改善箇所説明図

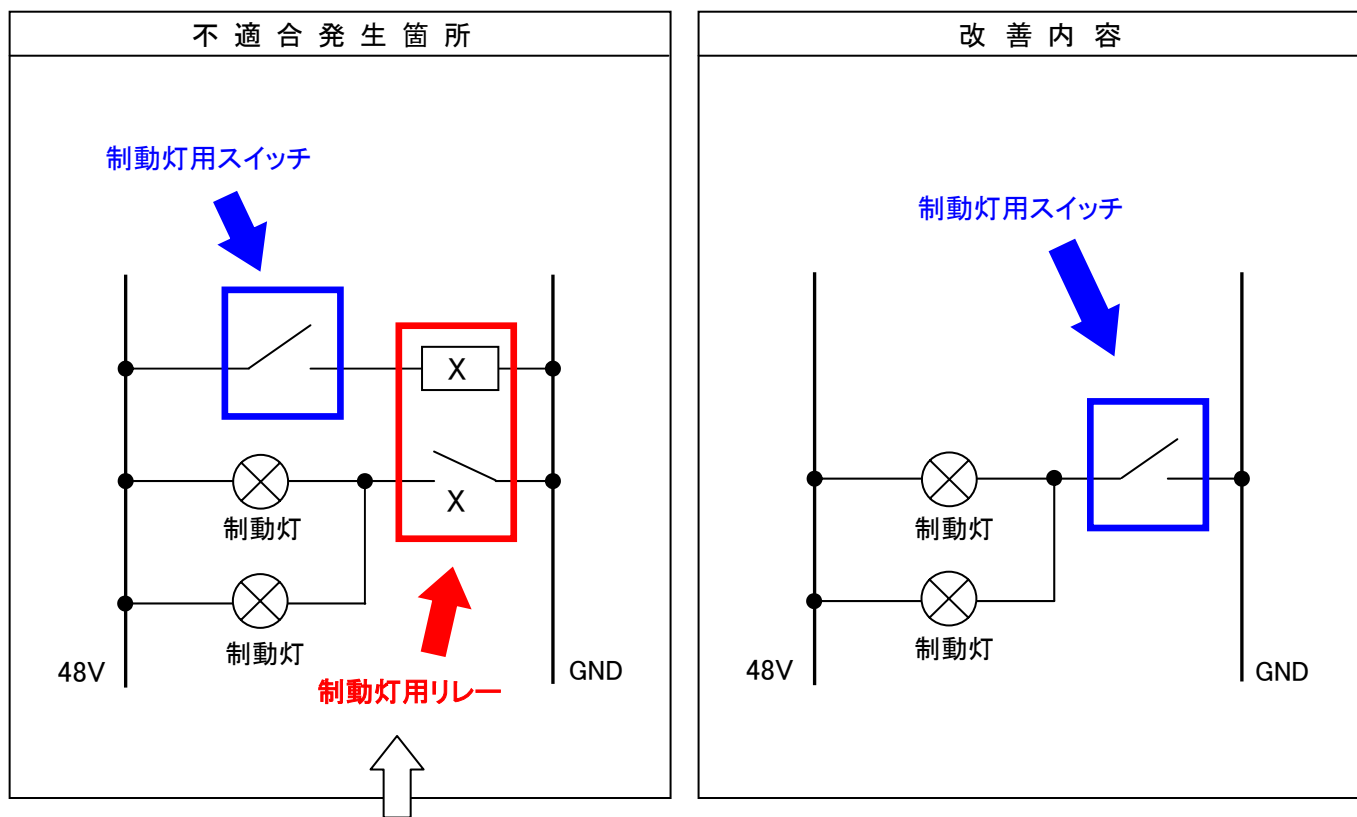
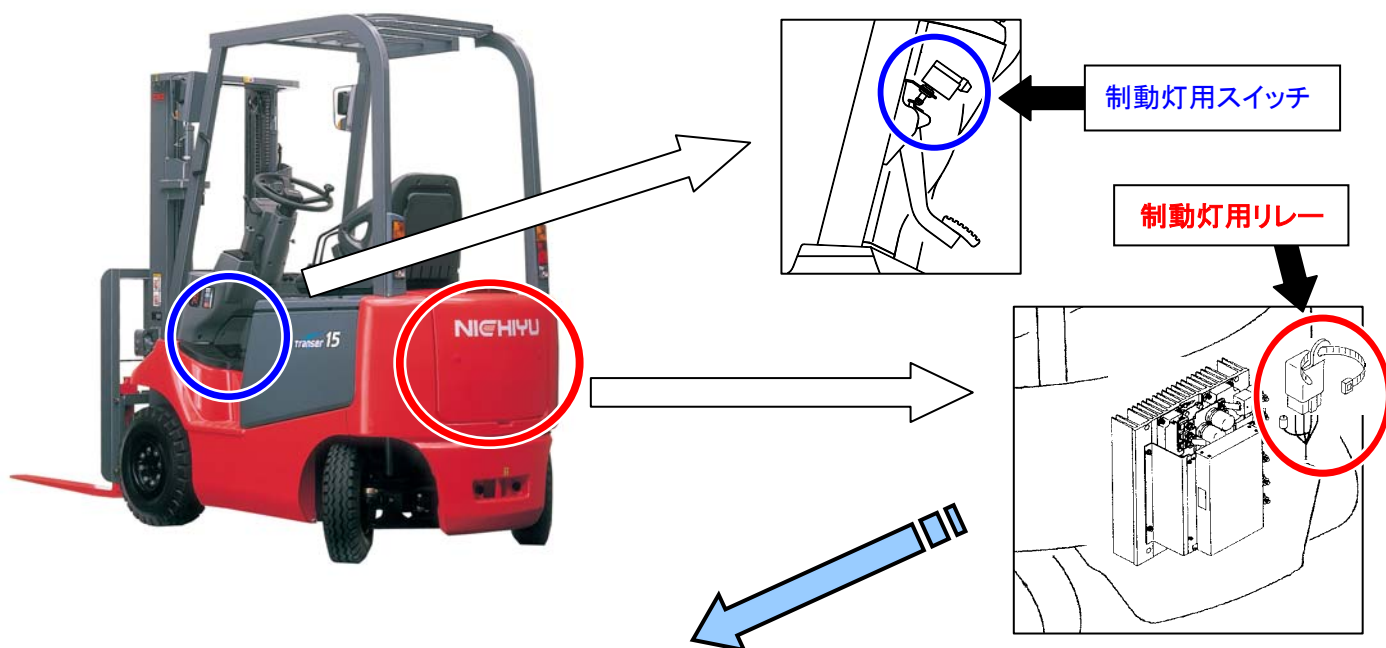
基準不適合発生箇所

制動灯において、制動灯点灯用リレーの容量が不足しているため、頻繁なブレーキ操作により、当該リレーの接点が損傷する場合がある。そのため、そのままの状態で使用を続けると、接点が固着し、制動灯が点灯したままの状態となるおそれがある。

改善の内容

全車両、当該リレーを取外し、制動灯点灯用回路を変更する。
